Objet : Elaboration du plan local d'urbanisme (PLU) d'ARMOY

Le Département, après avoir pris connaissance du dossier de PLU arrêté, **donne un avis favorable** au projet d'élaboration du PLU de la commune d'ARMOY moyennant la prise en compte des remarques et observations formulées ci-dessous :

# Accès à une route départementale

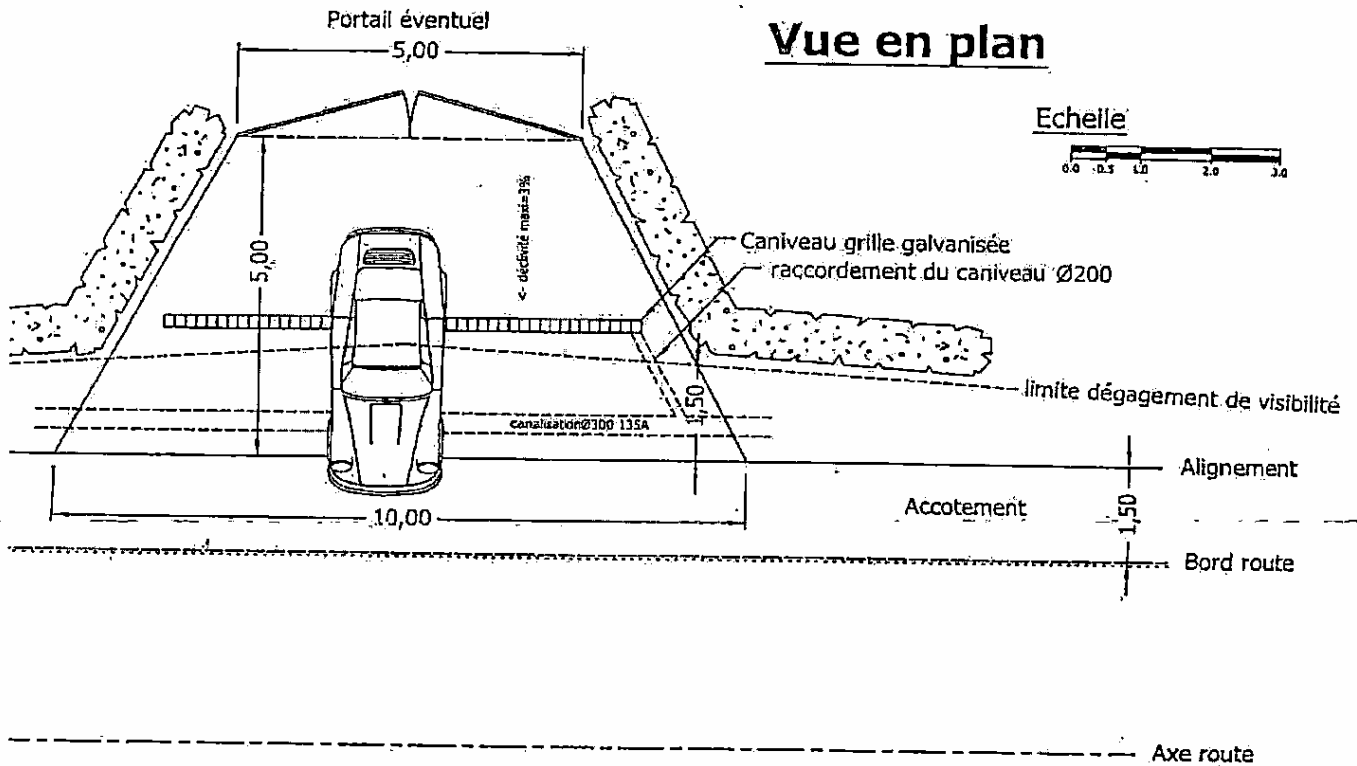
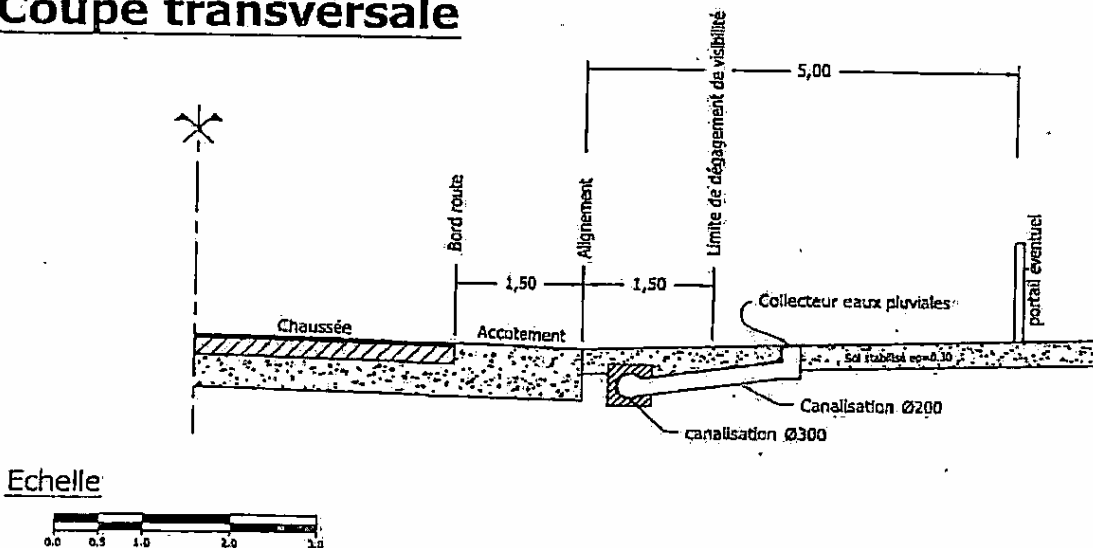
**Plus particulièrement, le Département attire l'attention de la commune sur l'OAP n° 1. Un accès unique sera autorisé pour la desserte du tènement. Ses caractéristiques devront respecter le schéma type départemental annexé au présent courrier.**

**Par ailleurs, tout accès à la voirie départementale devra respecter les prescriptions du schéma type annexé au présent courrier.**
